## Kruispunt N233-Achterbergsestraatweg

Haalbaarheidstoets ongelijkvloerse oplossing

Opdrachtgever:  
Provincie Utrecht  
Postbus 80300

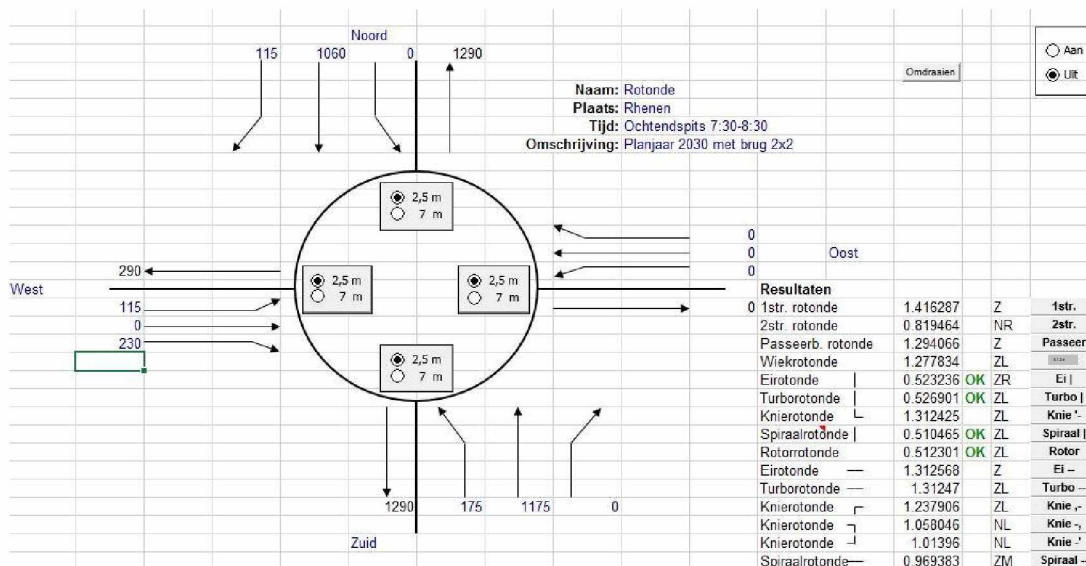
De berekening toont aan dat een enkelstrooks rotonde conform het voorstel van de projectgroep W.W.V.O. onvoldoende capaciteit heeft. Vooral op de zuidelijke tak van de rotonde leidt dit tot file. Het onderstaande figuur geeft de berekening weer inclusief de ingevoerde intensiteiten in pae/h (personenauto-equivalenten).

Het blijkt dat een eirotonde het verkeer goed kan afwikkelen. De maximale verzadigingsgraad bedraagt 0,52. Daarbij is de zuidelijke tak van de rotonde maatgevend vanwege de dominante verkeersstroom richting het noorden.

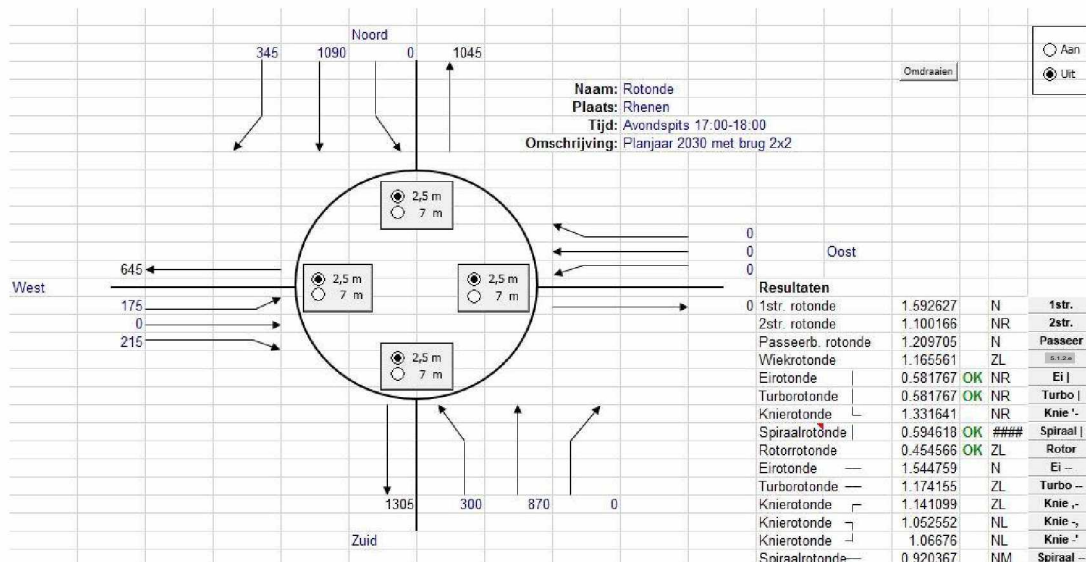
Ook voor de avondspits geldt dat het voorstel van de projectgroep W.W.V.O. onvoldoende capaciteit heeft. Vooral op de noordelijke tak van de rotonde leidt dit tot file.

De capaciteitsberekening toont aan dat een eirotonde, net als in het ochtendspitsuur, het verkeer goed kan afwikkelen. De maximale verzadigingsgraad bedraagt 0,58. Daarbij is de

noordelijke tak van de rotonde maatgevend vanwege de dominante verkeersstroom richting het zuiden.
